DIREZIONE
URBANISTICA

Oggetto: ex Art. 81-DPR n. 616/77 e DPR n. 383/94 - e ss.mm.e.ii. - Progetto definitivo dei lavori di ristrutturazione, parziale demolizione e nuova edificazione del complesso "ex Dogana" della Caserma Lido Gori sita in via Valfonda in uso alla Guardia di Finanza e completamento del Comando Regionale situato nell'adiacente Caserma Lido Gori (Fasc. 524-Class.438) | **espressione parere di conformità su documentazione integrativa**

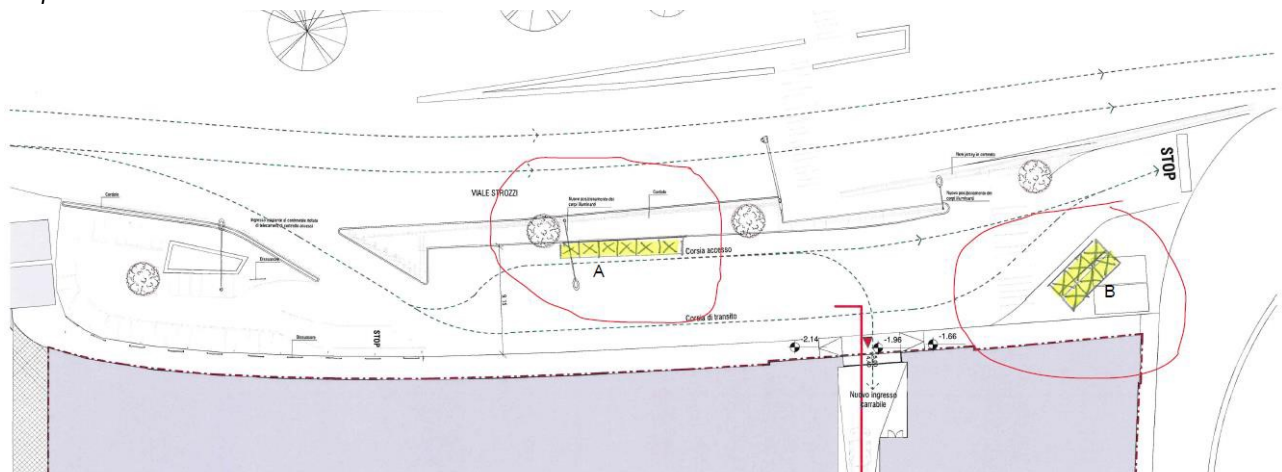
Tuttavia, la Direzione Infrastrutture di Viabilità e Mobilità nel proprio parere ha evidenziato che: “si osserva che l’ultima soluzione progettuale presentata, con riferimento alla sistemazione del Viale Strozzi nel controviale antistante la Caserma, si presenta difforme rispetto alla soluzione precedentemente approvata da questa Direzione (di cui al citato parere prot. 353103 del 19.10.2022); quest’ultima infatti prevedeva un unico accesso al controviale mediante corsia controllata da dispositivo telematico di controllo accessi, mentre nell’odierna soluzione è stata inserita una batteria di postazioni interrate con relativo percorso di accesso dei mezzi per lo svuotamento delle stesse: questo costituisce un percorso alternativo al varco con telecamere presente sull’accesso esistente, rendendo inefficace il controllo ed inoltre rende più difficoltose le manovre interne al controviale, in particolare riducendo lo spazio di accosto al marciapiede lato Caserma (ad es. per una eventuale fermata autobus del servizio TPL). Si richiede quindi una soluzione che preveda un unico accesso, controllato telematicamente, al suddetto controviale, che sembra potersi ottenere modificando la posizione e/o la disposizione delle postazioni interrate”.

Quindi, preso atto del parere espresso è stata inviata una proposta progettuale dalla Direzione Infrastrutture di Viabilità e Mobilità, che potesse risolvere la problematica emersa e che quindi fosse compatibile con la sistemazione stradale approvata.

Nella proposta vi sono due alternative (A - in linea e B - compatta) di localizzazione della postazione interrata, che qui si riportano.

La proposta è stata valutata, insieme ai tecnici di Alia S.p.A. ed è risultata percorribile e preferibile la soluzione A, con le postazioni in linea.

Tale ipotesi andrà meglio dettagliata per verificare, nello specifico le distanze ed interferenze con le alberature ed il palo dell’illuminazione, garantendo una distanza di 4 m dai fusti, oltre che dalle fronde (che possono interferire in fase di vuotatura).

Il numero esatto delle vasche andrà valutato, in accordo con Alia S.p.A., in base alle volumetrie necessarie ed allo spazio presente tra gli alberi.

Fermo restando il parere che dovrà esprimere Alia circa la conformità del progetto, si esprime PARERE FAVOREVOLE alla soluzione A – postazioni in linea, proposta dalla Direzione Infrastrutture di Viabilità e Mobilità.”
